配管自在バンド HBR-N 仕様変更

配管自在バンド HBR-Nの仕様を変更することになりましたので、ご案内いたします。

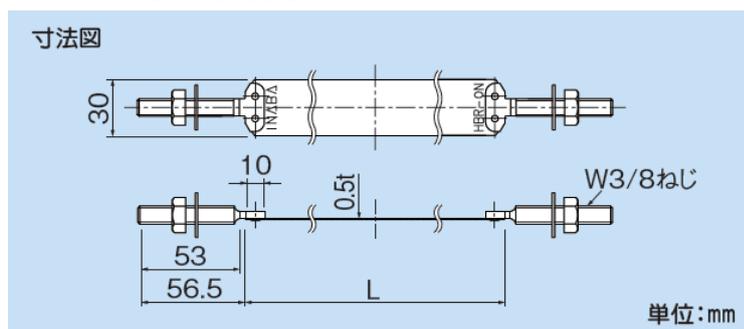
- ・ボルト部の長さを50mmから53mmに延長
- ・バンド部の長さ(L)を6mm短縮
(製品全長は変更なし)
